東京電力ホールディングス株式会社  
福島第一原子力発電所 特定原子力施設に係る実施計画の  
変更認可申請（2号機原子炉格納容器内部の詳細調査）  
に係る審査について

令和3年2月4日

原子力規制委員会

図1 X-6 ペネ及びX-53 ペネ（2号機原子炉建屋1階）※

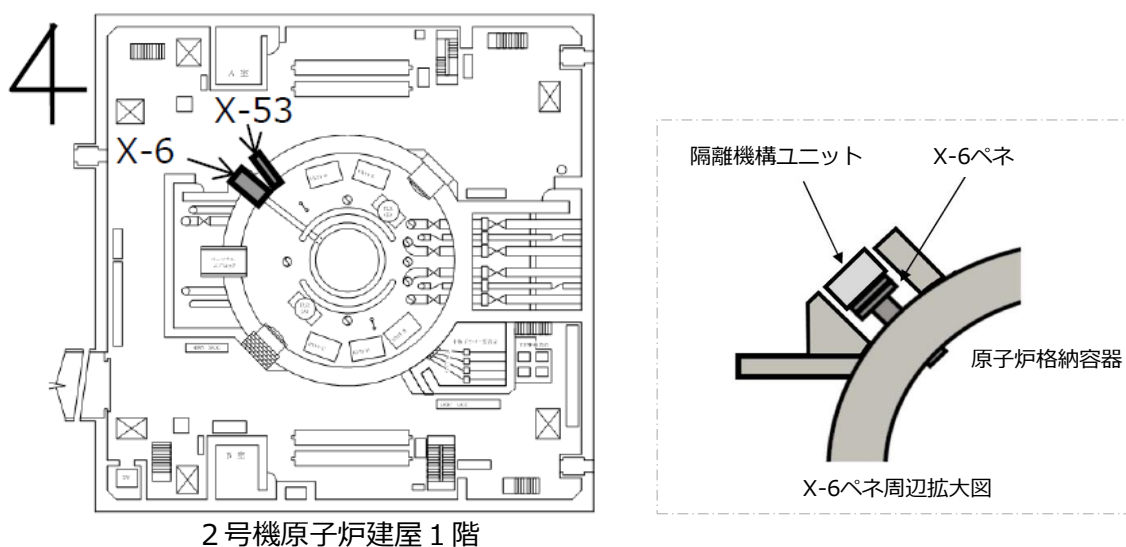
- ① X-53 ペネに設置されている常設監視計器を取り外し、新たな隔離機構を取り付けた後、X-53 ペネ閉止板の開口部の孔径を拡大させ、(1) ② のスプレー治具を設置する（図 1 及び図 2 参照）。
- ② X-6 ペネ閉止板に設置されている隔離機構ユニットを撤去し、隔離部屋（ステージ内隔離部屋、ハッチ隔離部屋及びロボット搬入部屋）を設置する。隔離部屋にハッチ開放装置を搬入し、著しい漏えいがないことを確認した上で、X-6 ペネ閉止板の開放作業を行う（図 1 及び図 3 参照）。
- ③ X-6 ペネ開放後、X-6 ペネ内の堆積物を X-6 ペネ内低圧水除去装置による低圧水並びに X-6 ペネ内堆積物除去装置による高圧水及びアブレシブウォータージェット（以下「AWJ」という。）を用いて除去する（図 4 参照）。
- ④ 堆積物除去後、隔離弁を有する X-6 ペネ接続構造を X-6 ペネに接続する。隔離部屋の一部（ロボット搬入部屋）を撤去し、X-6 ペネ接続構造に遮へい機能を有する接続管及び調査装置を内包するエンクロージャを接続する（図 5 参照）。
- ⑤ エンクロージャ接続後、原子炉格納容器内の干渉物を調査装置に搭載した AWJ により切断し、アクセスルートを構築する。

図 6 内部調査時のイメージ※

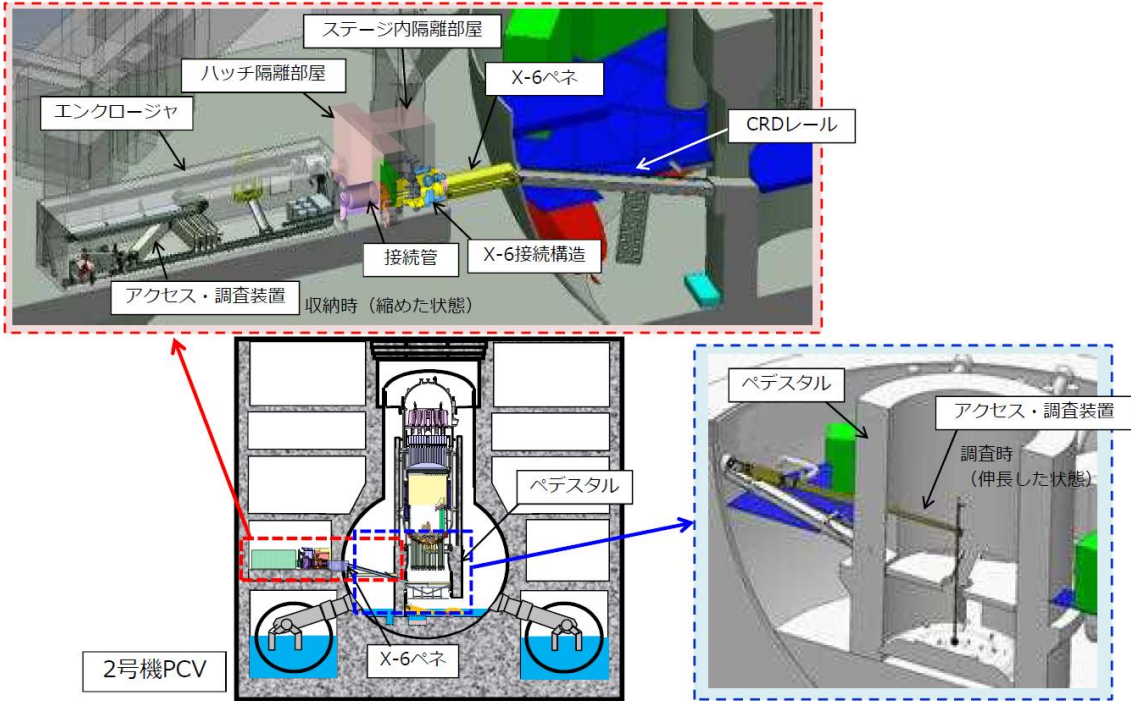
アームの関節を折り畳んだ調査装置を伸展させ、原子炉格納容器内にアクセスし、堆積物・既設構造物の 3 次元形状測定及び線量測定を行う。調査装置は先端に測定器を搭載し、調査項目ごとに測定器を取り換える（図 6 及
